**Decyzja**  
**o środowiskowych uwarunkowaniach na realizację inwestycji**  
**nr RL.6220.6.2022**

po rozpatrzeniu wniosku z dnia 5 maja 2022 r. (data wpływu: 6 maja 2022) złożonego przez **PV 1910 Sp. z o.o.**

**uzgadniam realizację przedsięwzięcia na podstawie raportu o oddziaływaniu na środowisko, sporządzonego w październiku 2022 r. i uzupełnionego pismem z dnia 27 lutego 2023 r. przez zespół autorów pod kierownictwem Pana Michała Mięsikowskiego i określam następujące warunki:**

Rysunek 1. Plan nasadzeń zieleni izolacyjnej (pogrubione zielone linie) zgodny z uzupełnieniem raportu z dnia 21 lutego 2023 r.

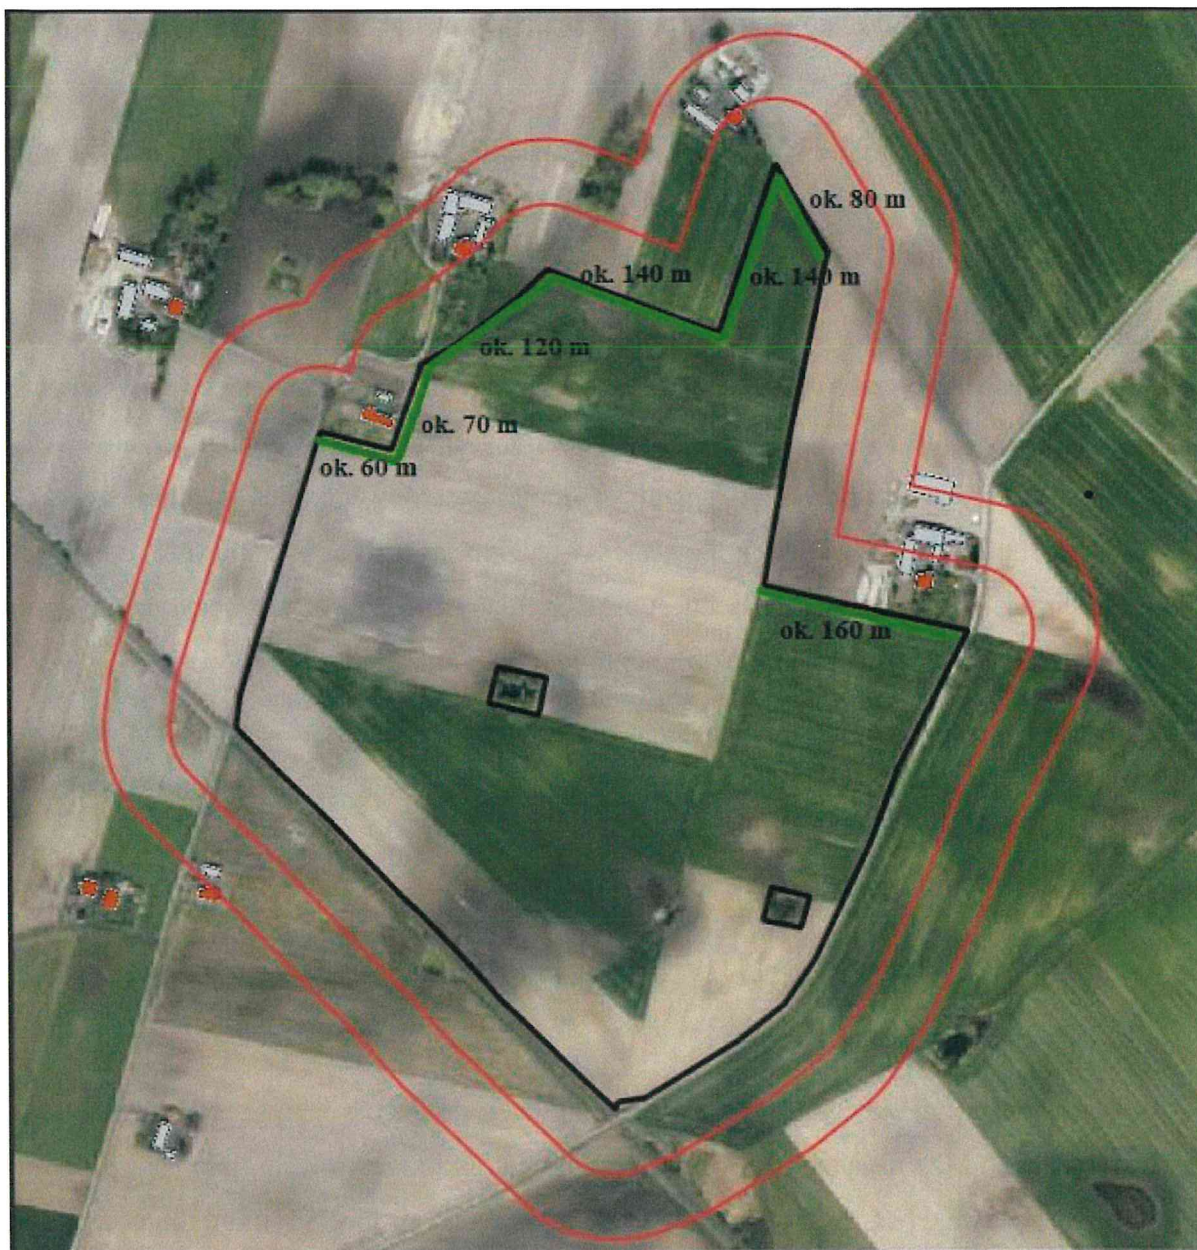
10. Wprowadzić nasadzenia krzewów wzdłuż ogrodzenia inwestycji zgodnie z rysunkiem 1. Do nasadzeń stosować rodzime gatunki krzewów, np. jałowiec pospolity, dereń świdwa, bez czarny, tarnina, głóg, szakłak pospolity, trzmielina, kruszyna pospolita, leszczyna pospolita, czeremcha zwyczajna, głóg jednoszyjkowy, bez koralowy, kalina koralowa, berberys zwyczajny. Ewentualne przycinanie krzewów będzie prowadzone poza okresem lęgowym ptaków przypadającym w terminie od 1 marca do 31 sierpnia lub w dowolnym terminie po potwierdzeniu maksymalnie na 2 dni przed przycięciem przez specjalistę przyrodnika braku aktywnych lęgów ptaków oraz rozrodu zwierząt w obrębie krzewów przeznaczonych do przycięcia.

Rysunek 2. Plan zajęcia terenu działek objętych wnioskiem, zgodny z uzupełnieniem raportu z dnia 21 lutego 2023 r.

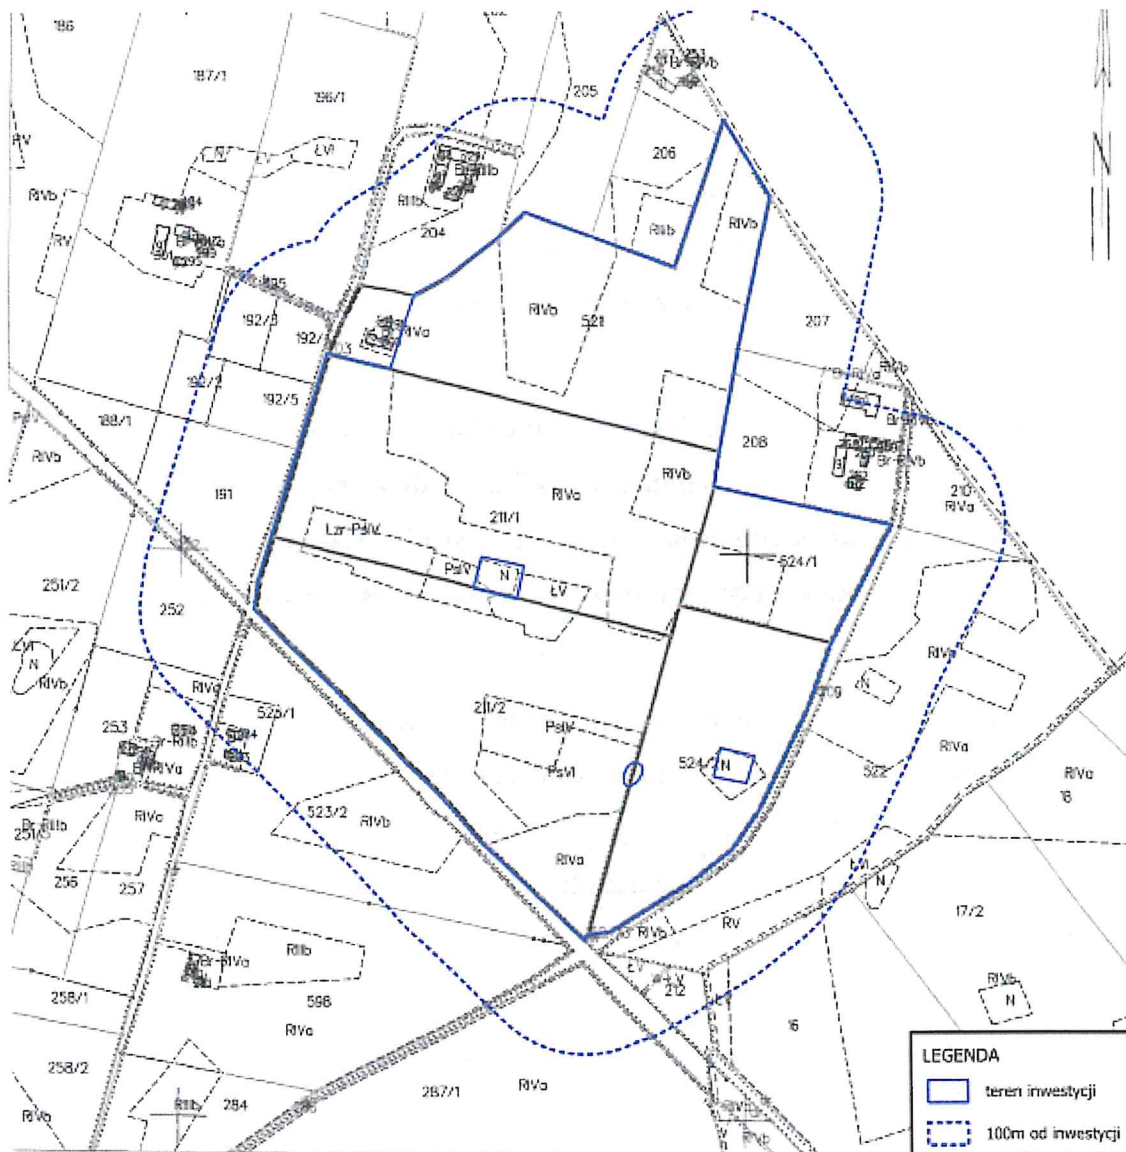
7. Inwestycję zrealizować w granicach terenu wskazanego na Rysunku 2, uwzględniając zachowanie wszystkich zadrzewień i zbiorników wodnych położonych w granicach działek objętych wnioskiem
